もんじゅ廃止措置 審査資料	
資料番号	本文六, 七, 添付書類六 改 <u>3</u>
提出年月日	2022 年 <u>12</u> 月 <u>15</u> 日

高速増殖原型炉もんじゅ
性能維持施設について
(補正)

国立研究開発法人日本原子力研究開発機構

本資料は、高速増殖原型炉もんじゅ（以下、「もんじゅ」という。）の原子炉施設廃止措置計画変更認可申請書（令和4年6月28日）のうち、本文六、七及び添付書類六における「性能維持施設」について、令和4年10月24日に開催された「第42回もんじゅ廃止措置安全監視チーム会合」における指摘事項に対して、再評価した結果を踏まえた補正内容について説明するものである。

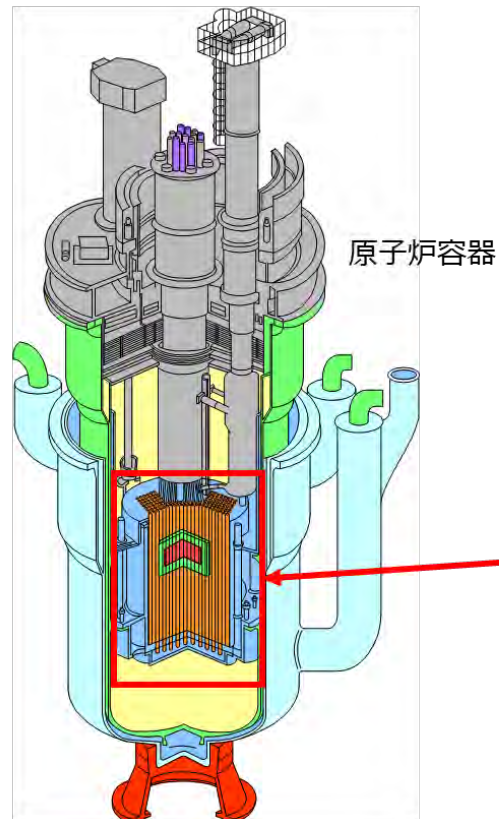
また、「放射線監視機能」については、監視対象エリアの視点で機能維持の要否を評価した結果、汚染の恐れがない以下のエリアに設置されているエリアモニタリング設備の一部について維持不要と判断した。この結果、既許認可の維持台数（54個）のうち9個が維持不要となり、今後の維持台数は45個となる。

- ① 第1段階に燃料体が全て燃料池に貯蔵されることによって、1次アルゴンガス系統内に放射性希ガスが発生することがなくなり、放射線レベルの変動する可能性が著しく低いため、第2段階ではエリアモニタによる常時監視が不要になると判断したエリア
- ② 第1段階は燃料体取出し作業を実施するため維持したが、燃料体の取出し・処理に必要な設備（燃料交換装置、炉内中継装置、燃料出入機等）の点検期間も含め、放射線レベルに有意な変動がなかったことから、第1段階と同様の作業を行う第2段階においても放射線レベルの変動する可能性は著しく低いため、エリアモニタによる常時監視が不要になると判断したエリア

別図 3-2 (2) 第 2 段階への移行に伴い、維持を終了する施設（プロセスモニタリング設備）

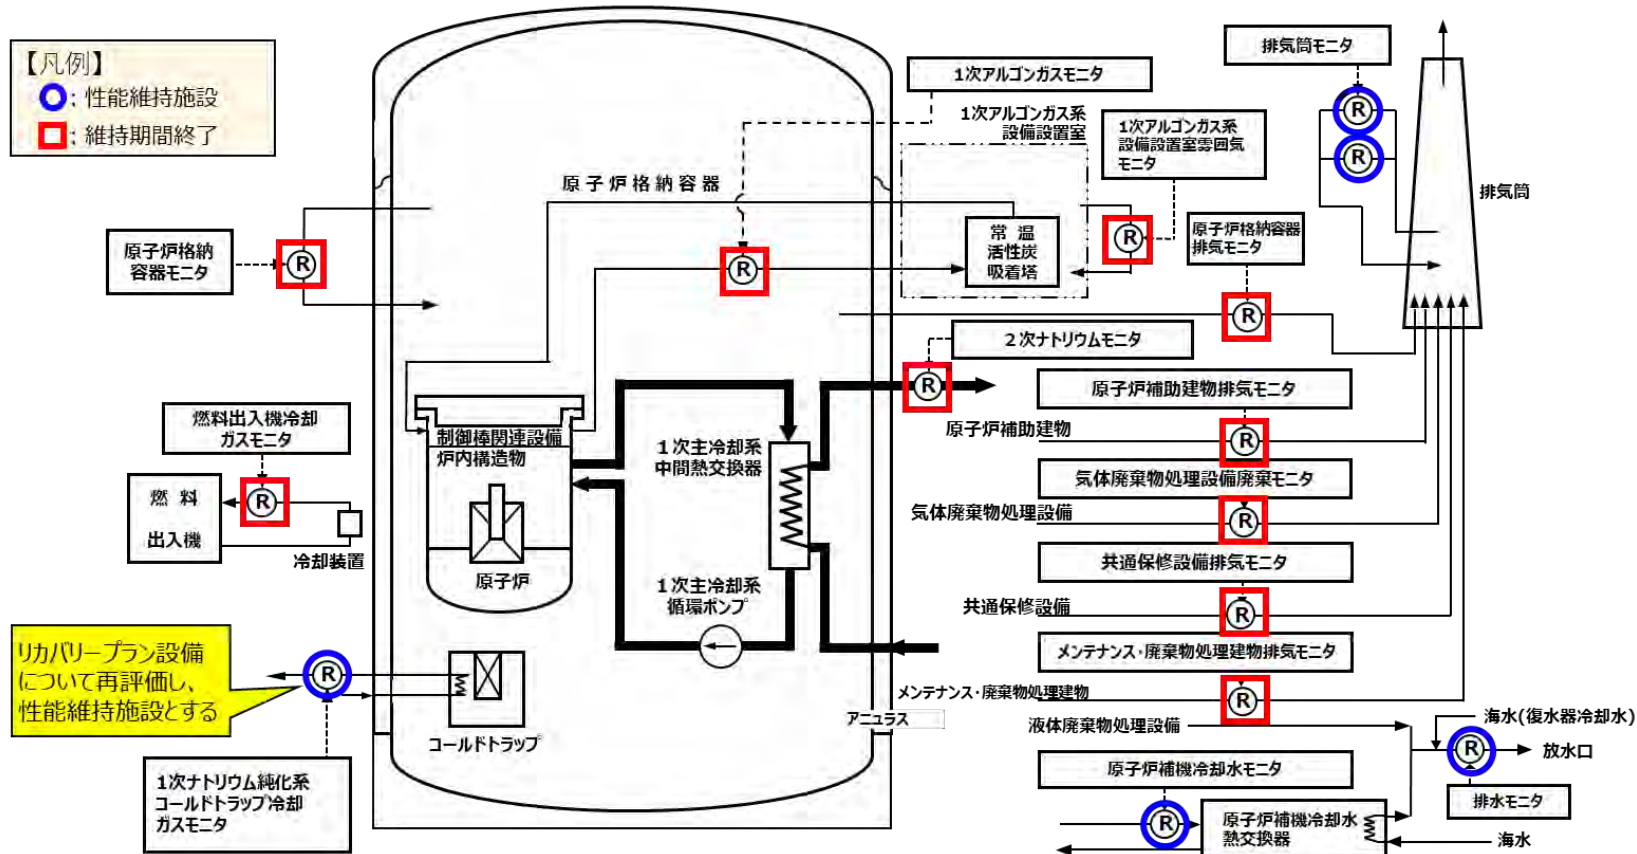
- ・ 燃料体取出し作業が完了したことにより、汚染の恐れが無くなる範囲の機能維持は不要と判断した。
- ・ ただし、環境へ放出する放射性物質の放出管理、放射線監視は、管理区域を解除するまで維持する。

別図 3-2 (2) 第2段階への移行に伴い、維持を終了する施設（エリアモニタリング設備）

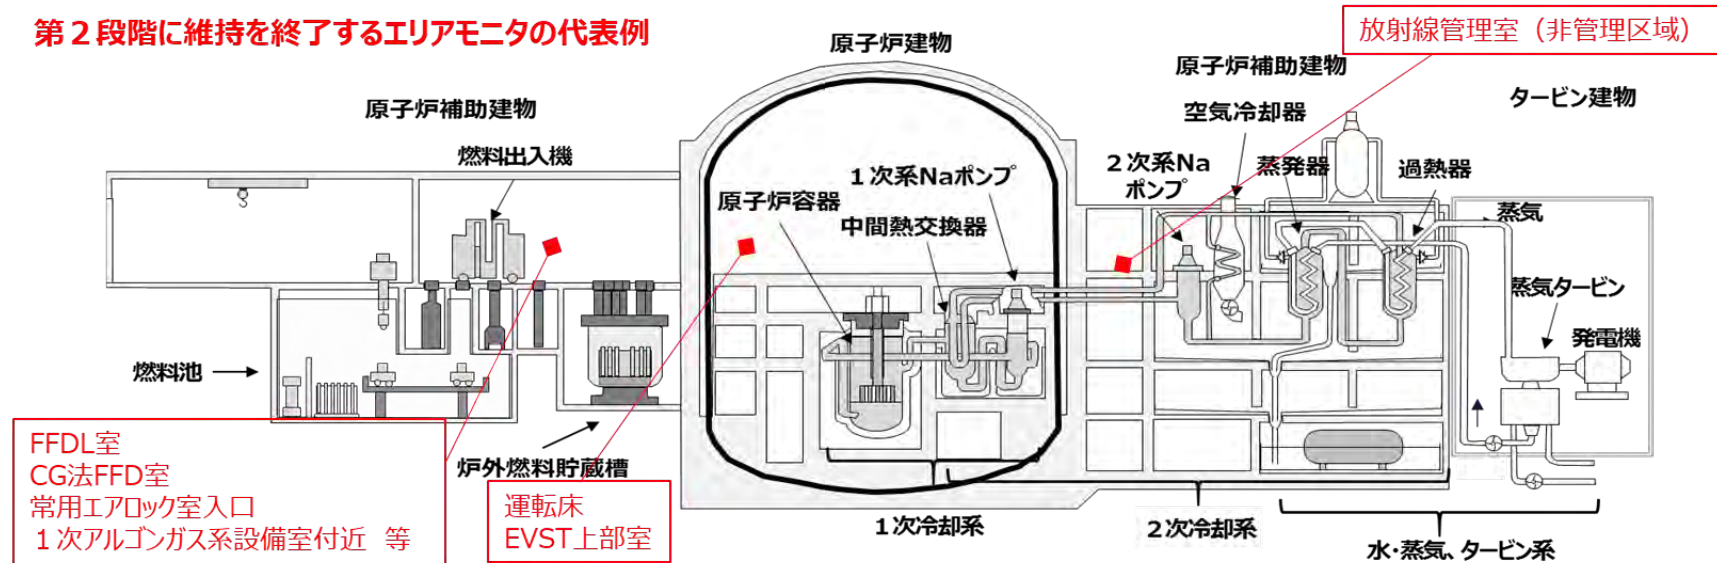
- 燃料体取出し作業が完了したことにより、1次アルゴンガス系統内に放射性希ガスが発生しないこと、これまでの燃料体取出し作業の経験（点検期間中を含む）を踏まえ、第2段階以降、放射線レベルが変動する可能性が著しく低いエリアを把握できたことを踏まえ、以下のエリアに係る放射線監視機能は維持不要と判断した。
 - ① 燃料体取出し完了に伴い、放射線レベルの変動可能性がないエリア
 - ② これまでの作業において放射線レベルに有意な変動がなく、今後も変動可能性が著しく低いエリア
 - ③ 今後実施する“原子炉起動用中性子源集合体の燃料池への移送作業”の完了に伴い、常時監視が不要となるエリア
- ただし、燃料体を保管する燃料池や気体・液体・固体廃棄物処理系付近等については、機能維持を継続する。

② その他の運用合理化について（1次アルゴンガス系の循環停止）

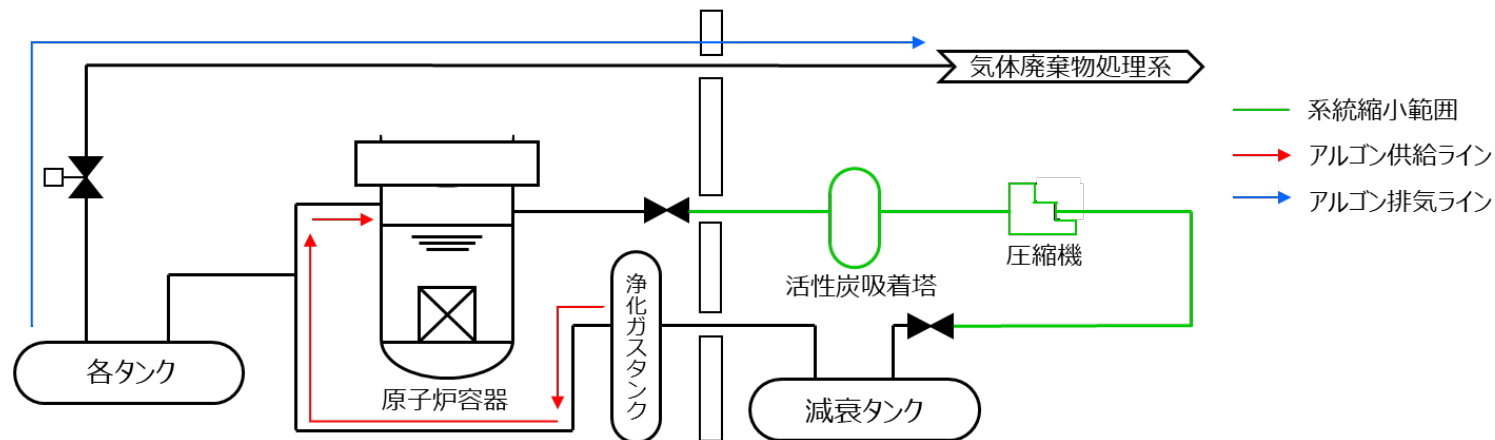
燃料取り出し完了に伴い、燃料破損の検出が不要となったこと及びR/V液位の「低液位」運用により原子炉容器カバーガス圧力の変動を伴う操作・作業が無くなったことから、原子炉容器カバーガス圧力の正圧維持及びカバーガス純度測定は循環運転をせずとも、以下の運用により可能である。

- 原子炉容器カバーガス圧力は、気圧による変動程度であり手動による圧力制御にて正圧維持(酸化防止機能の維持)が可能である。
- カバーガス純度測定は系統圧力と気廃系の圧力差を利用し、サンプリングが可能。

参考-2 第2段階（後半）への移行に向けた設備改造計画（案）
燃料池の冷却に係る設備の最適化（RCW/RCWS）

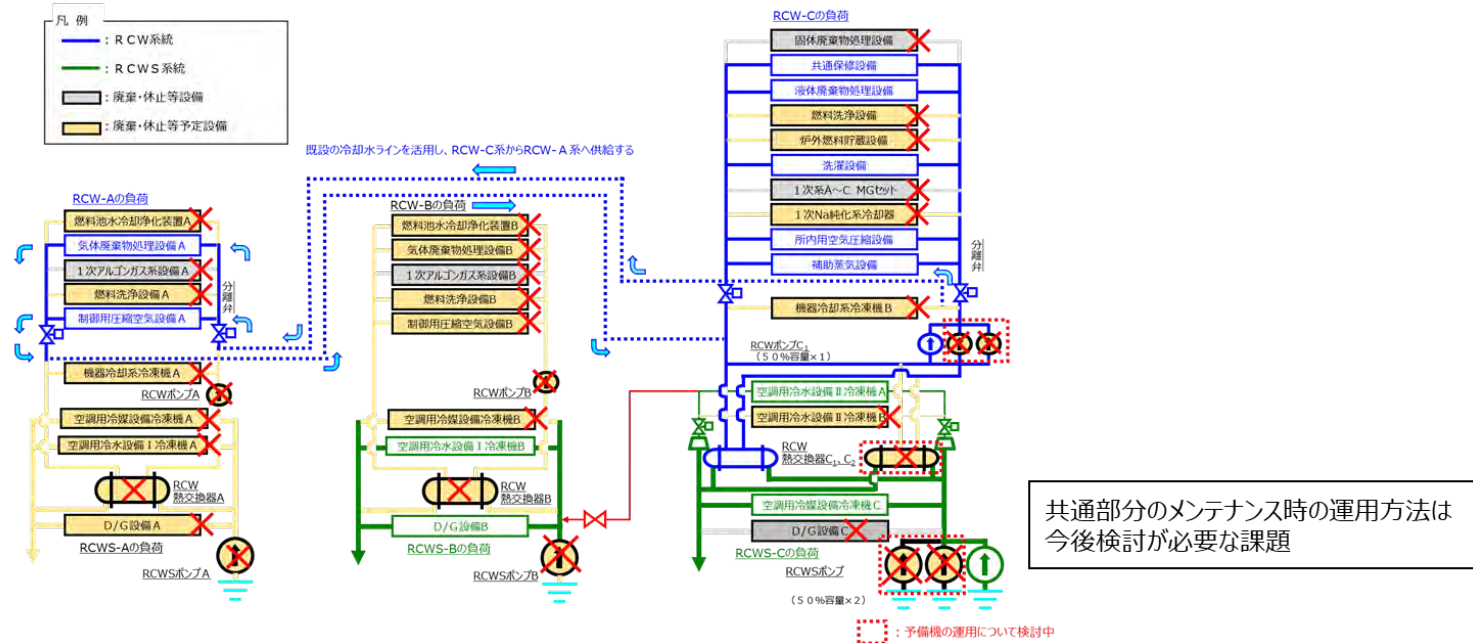
独立性及び多重性の維持が不要となった状態を想定し、RCWS系統のタイライン追設を検討中。

- 現在（廃止措置第1段階）のプラント状態におけるRCW/RCWSの実際の熱負荷データを取得し、この熱負荷データを基に、必要となるRCW/RCWS冷却水流量を評価済（机上）
- 次年度以降、上記にて評価した冷却水流量にて実機運転を行い、机上評価の妥当性確認を実施予定
- 追設するタイライン配管の配置検討及び耐震評価を実施中
【最適化による期待される効果】
- コスト削減：施設の維持管理費、廃棄・休止等予定設備の点検費
- 業務負荷低減：保守管理及び定期事業者検査対応

参考-2 第2段階（後半）への移行に向けた設備改造計画（案）
燃料池の冷却に係る設備の最適化（電源）

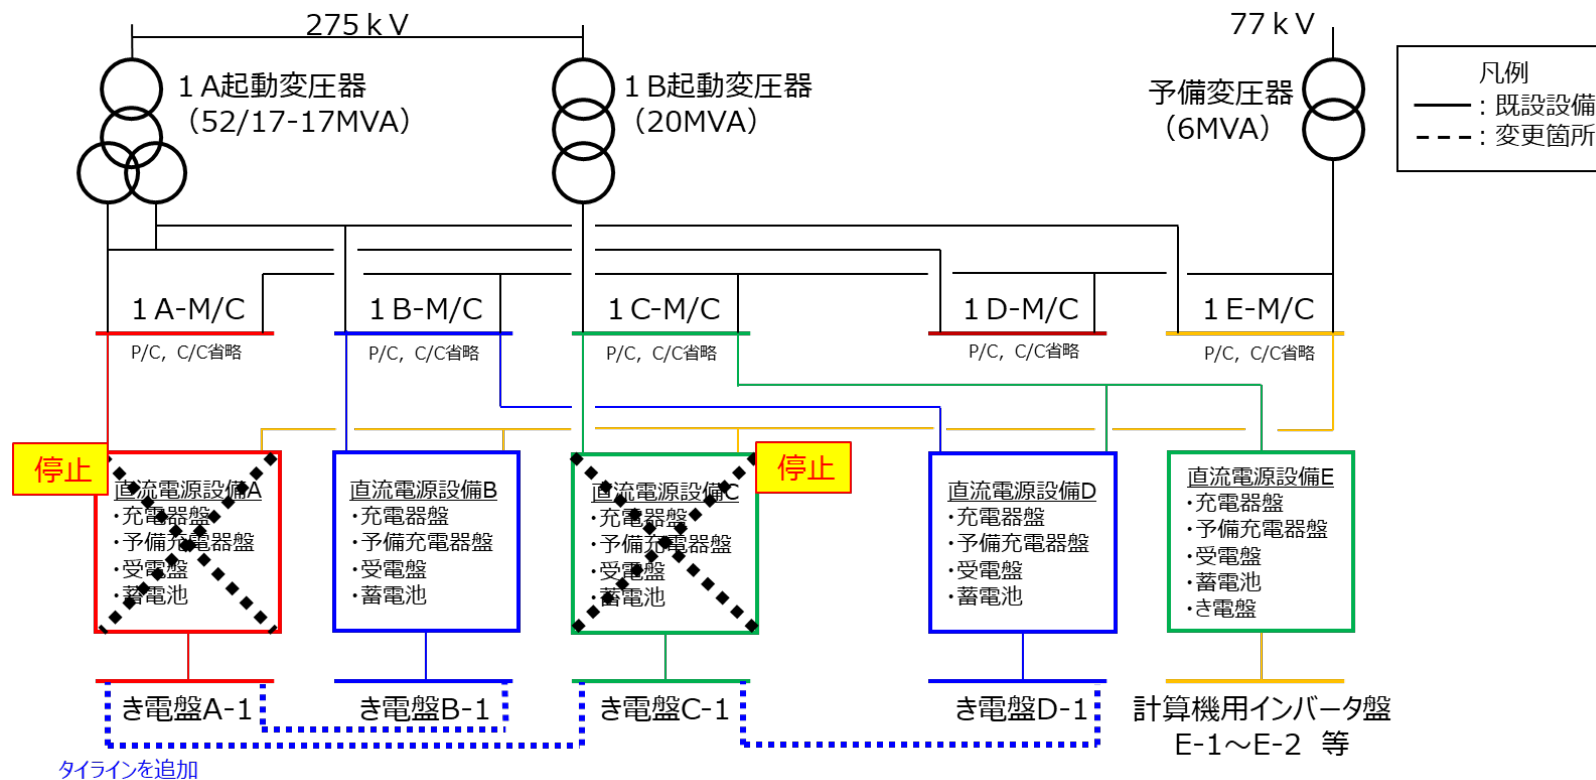
- 負荷の電源容量に合わせて電源構成を最適化
- 上流停止した場合でも下流の負荷へ給電できるようタイラインを追加

- 系統数が削減（5 → 3 系統）し、設備維持に要していた費用、点検期間の削減が期待できる。
